Direction Urbanisme
☎ 01.84.23.37.14
urbanisme@pemb.fr
Nos réf. : 2025- 0280

Objet : PLUi de l'Etablissement public territorial Grand Paris Sud Est Avenir (GPSEA)
Avis sur le projet arrêté

La valorisation des berges de la Marne et la Seine :

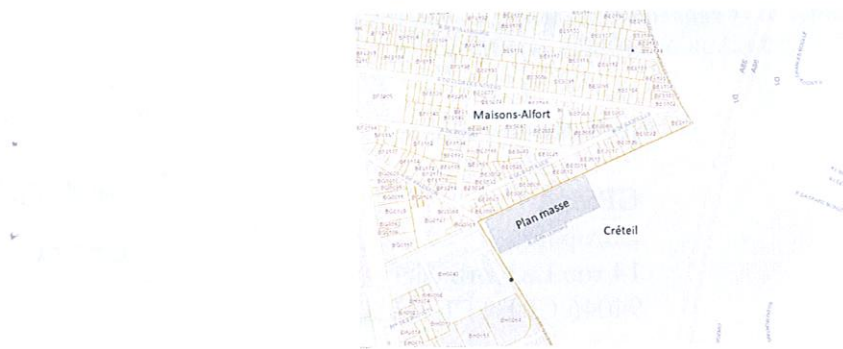
En premier lieu, Paris Est Marne&Bois est engagé, depuis sa création, dans une politique ambitieuse pour améliorer la qualité de l'eau et favoriser la baignade en Marne. Or, nos deux territoires ont la Marne en partage. Nous attachons donc une importance toute particulière aux mesures en faveur de la valorisation et la renaturation de nos berges mais aussi à celles visant à la maîtrise des nuisances environnementales et paysagères liées à la présence du port industriel de Bonneuil.

L'évaluation environnementale du PLUi de GPSEA souligne, comme enjeu, la discontinuité de parcours le long des fleuves, en particulier de la Marne, avec des tronçons artificialisés comme le port de Bonneuil. Si cette problématique apparaît dans les enjeux du PLUi et est abordée dans l'OAP thématique trame verte et bleue, elle se traduit assez peu par des mesures prescriptives dans le règlement, même si on peut se féliciter du classement en zone N des berges du Port industriel.

- poursuivre et accentuer les mesures visant à favoriser la continuité des cheminements et la renaturation des berges de la Marne et de la Seine, et la réduction des risques et nuisances liées aux activités du port de Bonneuil.

Secteur de plan de masse Cr1 « Lemoine – Valenton »

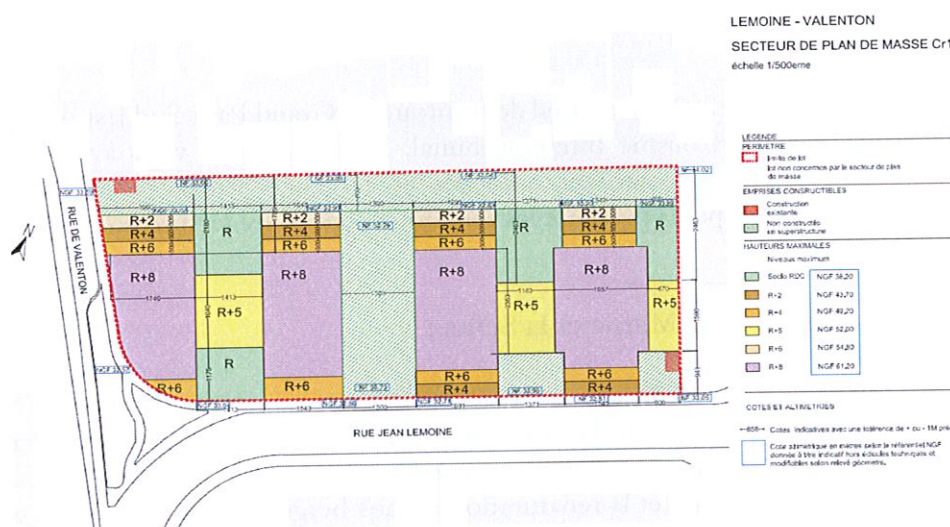
Cette parcelle est classée en zone mixte (UM). En p.51 du règlement, il est indiqué que les constructions doivent respecter la hauteur maximale figurant sur le secteur de plan masse. Or, les hauteurs indiquées sur le secteur plan masse de plusieurs bâtiments peuvent atteindre R+8 :

Aussi, nonobstant l'épannelage des hauteurs coté Maisons-Alfort, de R+2 à R+8, la hauteur des quatre bâtiments projetés serait très majoritairement en R+8, de sorte que l'impact visuel serait très important.

Par ailleurs, le règlement indique p.51 que le taux de pleine terre et l'espace perméable et éco-aménagé minimum à respecter figurent sur le secteur de plan masse. Or, la densité des constructions est très importante et il n'est inscrit aucune contrainte sur le secteur de plan masse pour le traitement des espaces libres.

Désimperméabiliser les sols sur ce secteur situé en zone inondable nous semble devoir être une priorité comme cela est d'ailleurs indiqué p30 de l'OAP trame verte et bleue dans le chapitre 2.2 sur l'amélioration du confort thermique des habitants et des usagers (*Les zones d'activités économiques sont caractérisées par une grande artificialisation des sols et une faible part d'espaces végétalisés. Ces zones constituent des espaces-clefs pour la lutte contre les îlots de chaleur urbains. L'objectif est de tirer parti des vastes espaces libres qui composent ces zones pour renforcer leur végétalisation en recherchant une amélioration de la qualité urbaine et paysagère*).

Nous attirons également votre attention sur les nombreuses destinations autorisées en zone mixte UM, susceptibles d'engendrer des nuisances pour les zones d'habitat à proximité.

La zone pavillonnaire, classée en UP sur le PLUi de Paris Est Marne&Bois a vocation à être conservée et préservée. Or, la proximité de ce secteur de plan masse laisse donc présager une transition urbaine abrupte non souhaitable avec des risques de nuisances pour ses habitants.

- modifier le secteur plan masse Cr1 « Lemoine – Valenton » sur la commune de Créteil afin de prendre en compte le quartier pavillonnaire limitrophe de Maisons-Alfort en prévoyant notamment, une diminution de la hauteur plafond, que la mixité fonctionnelle soit autorisée sous réserve de ne pas générer de nuisances sur les quartiers pavillonnaires voisins, et profiter de la rénovation de ce quartier pour désimperméabiliser les sols, en apportant des précisions sur le traitement des espaces libres sur ce secteur situé en zone inondable.
